Faktenschlichtung Stuttgart 21

Stuttgart 21

Auswertung des Stresstests

Stresstest für „Stuttgart 21“ Bestanden oder durchgefallen?

So viel Stress hält kein Bahnhof aus

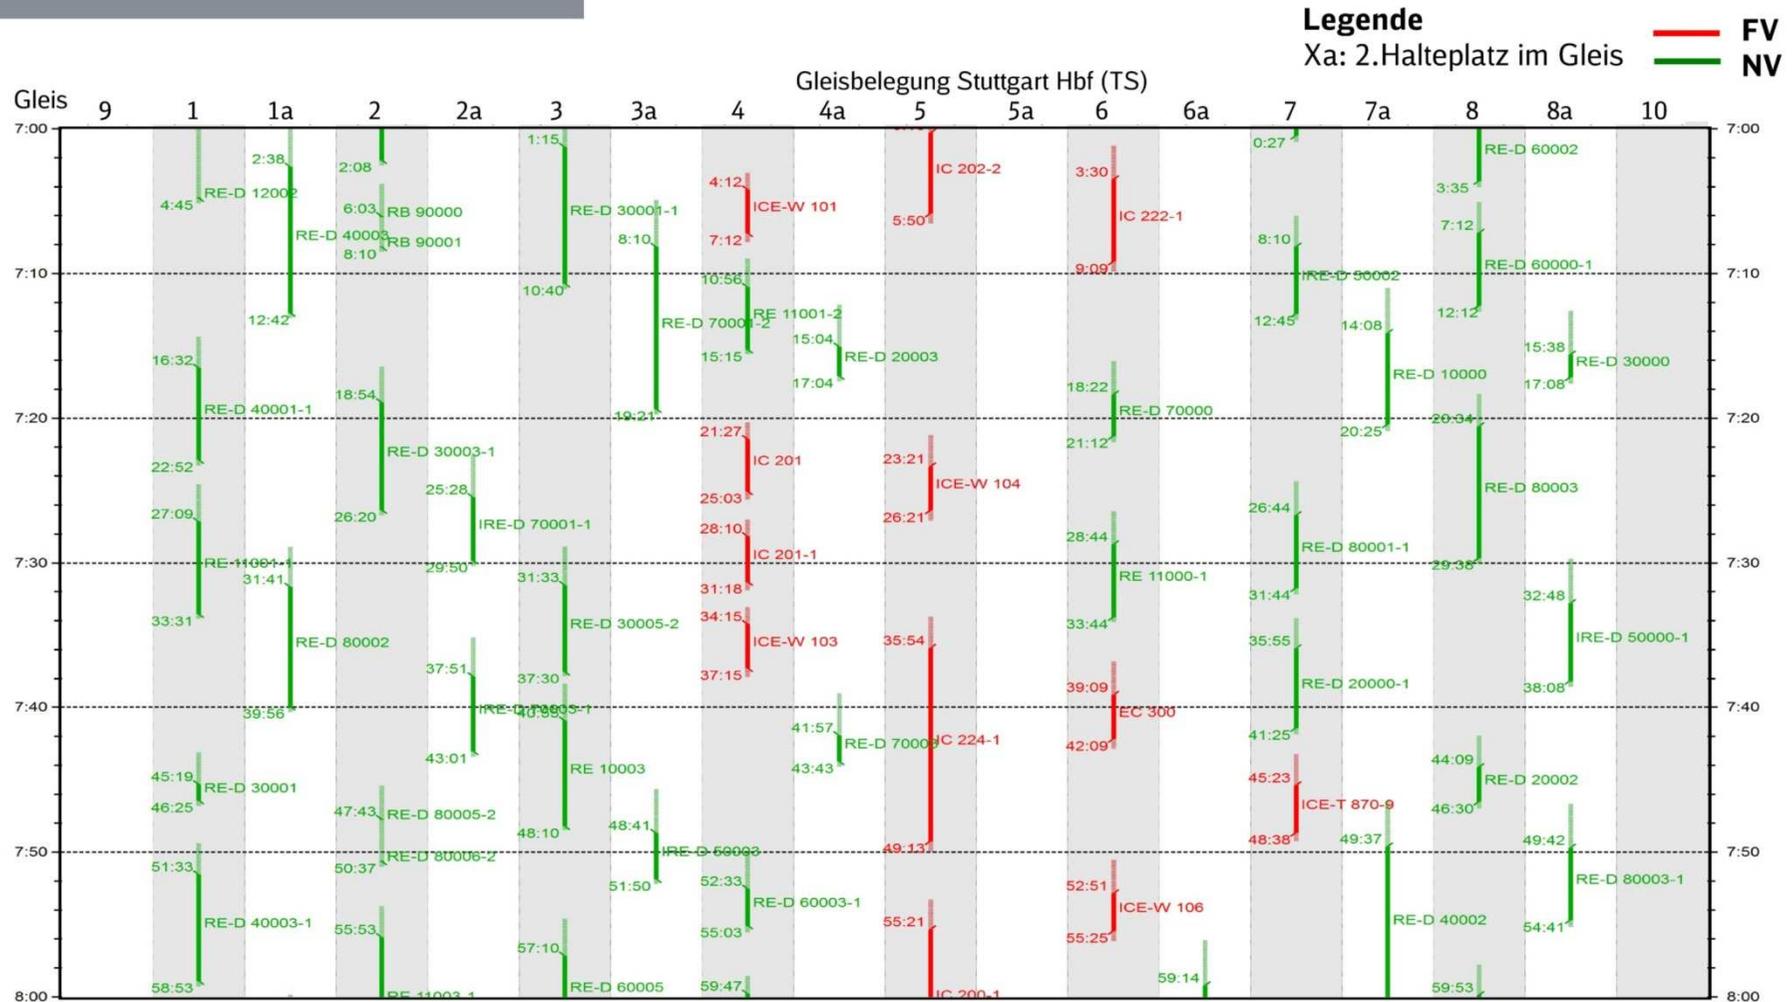
13 Doppelbelegungen

9 Haltezeiten unter 3 Minuten

- schon 1994 forderte Prof. Schwanhäußertin
 - Mindesthaltezeit für 2 Minuten
 - in Köln liegt kein Zug unter 3 Minuten
 - 3 Haltezeiten liegen sogar unter 2 Minuten; das Minimum: 1 Minute 6 Sekunden (wenn man das Ergebnis „bahnhöflich“ konfiguriert)
- Würde dieser Fahrplan funktionieren, wäre Stuttgart 21 mit Abstand der überlastetste Bahnhof Deutschlands!**

10 Zugwechselzeiten unter 5 Min.

andernorts liegen die Wechselzeiten höchstens vereinzelt unter 5 Minuten: Hamburg (1 mal 4 Minuten), Köln (2 mal 4 Minuten in der Spitzenstunde), Mannheim (keine!)

Stressfahrplan von Stuttgart 21 in der Spitzenstunde mit 49 ankommenden Zügen

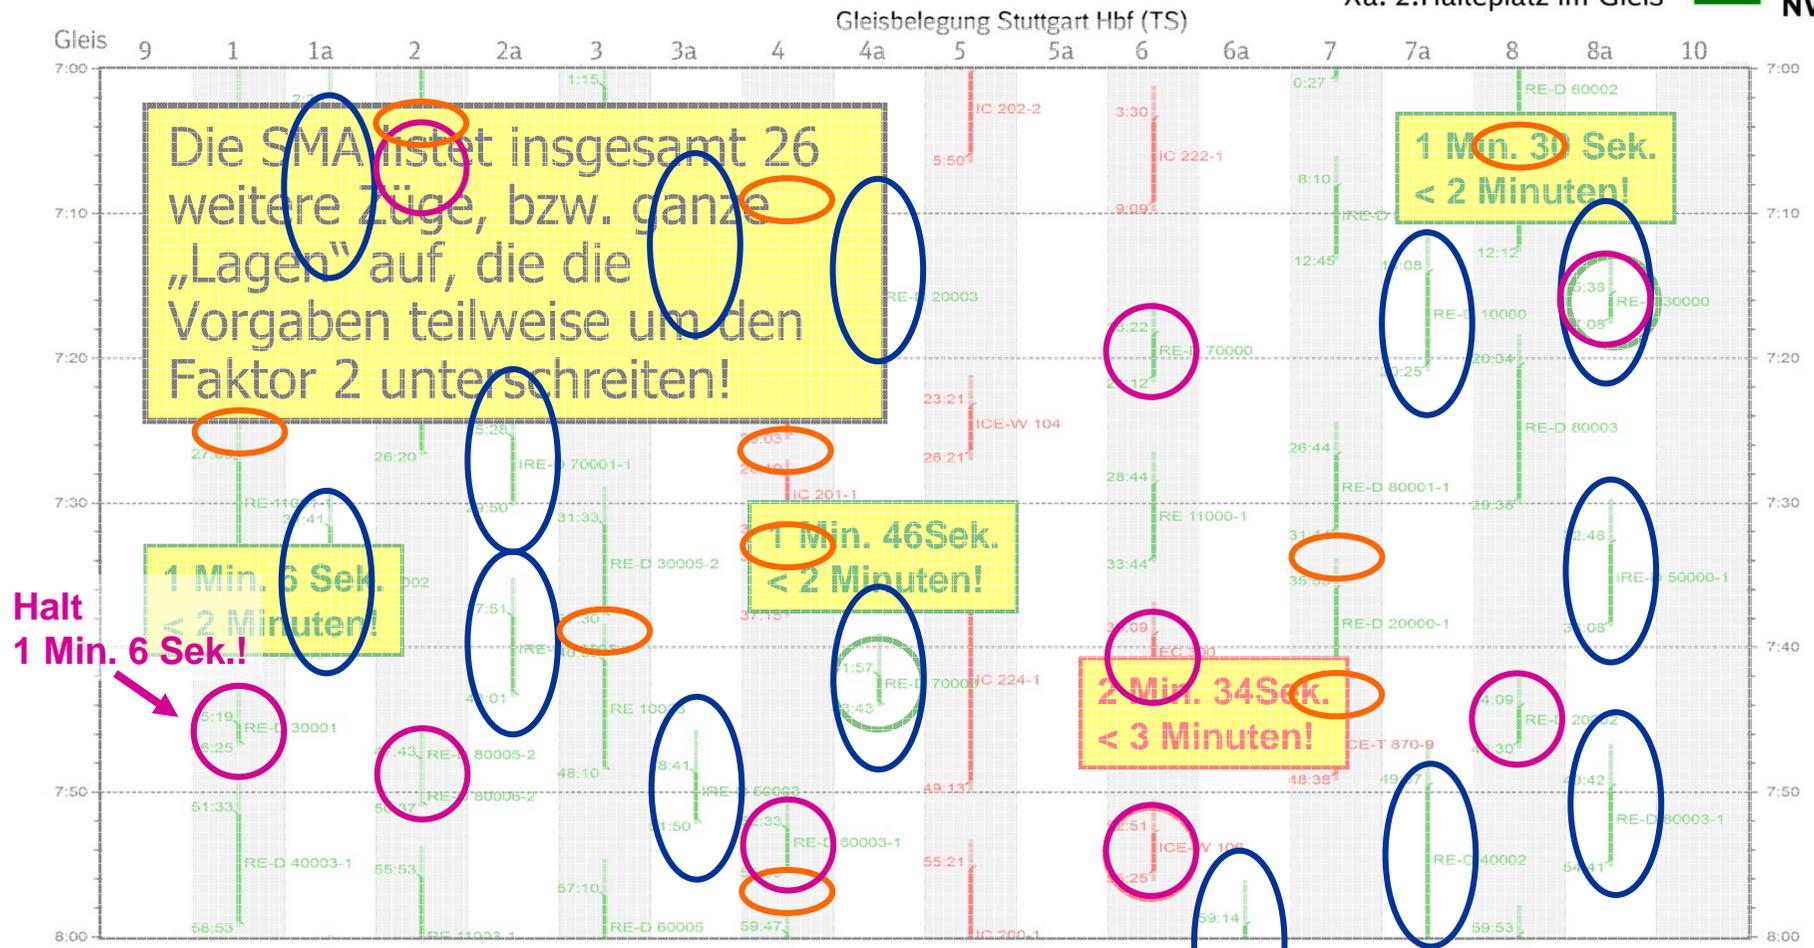
○ 13 Doppelbelegungen
 ○ 9 Haltezeiten < 3 Min.
 ○ 10 Zugwechselzeiten < 5 Min.

Doch nicht einmal 2 Züge passen regelkonform durch

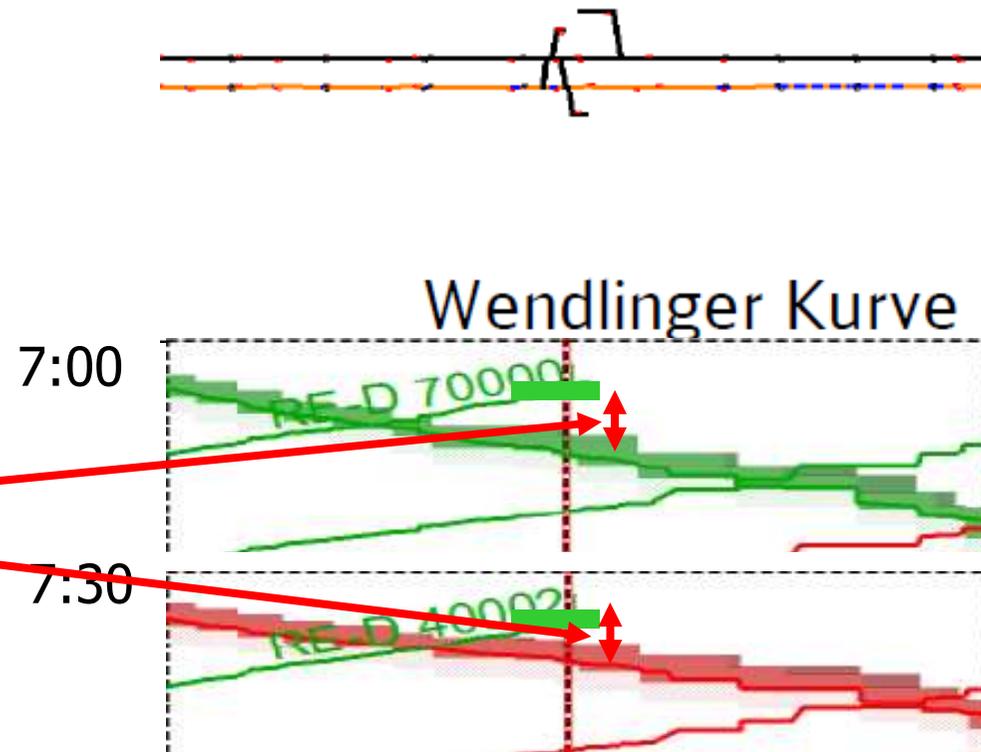
*„Die für Kreuzungen
notwendigen 2
Minuten [Fahrplan-
reserven] sind in
folgenden Fällen
nicht unterstellt: [...]
Kreuzungen an der
Wendlinger Kurve
(SMA, FP-02)*

Wendlinger Kurve ist zu eng

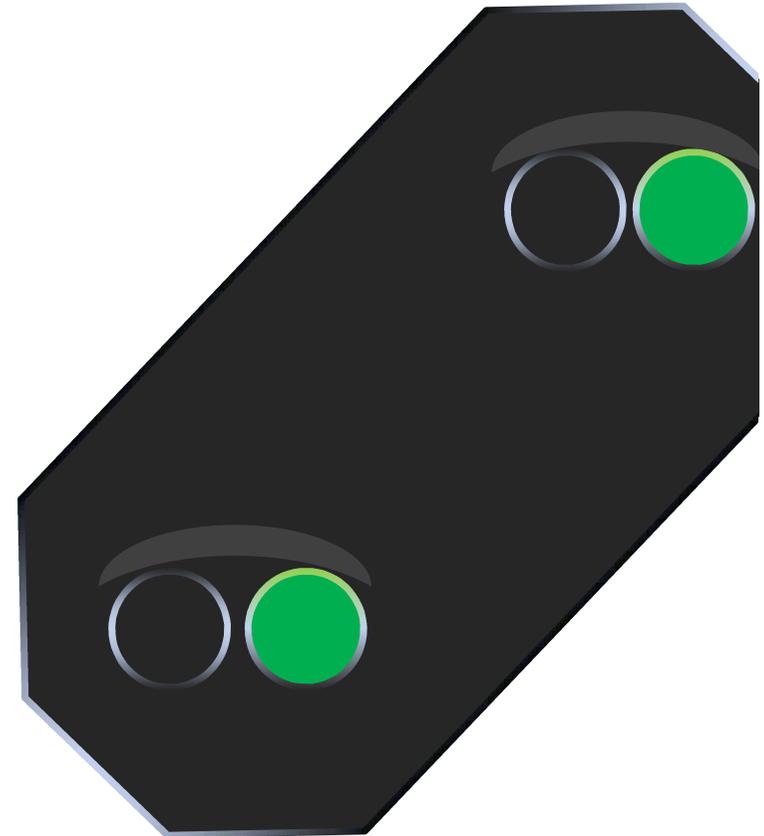
Das Testat der SMA:

Bei mehr als zwei Zügen pro Stunde ist ein Ausbau erforderlich.

Gegen die Vorgabe des Landes werden Züge gestrichen.
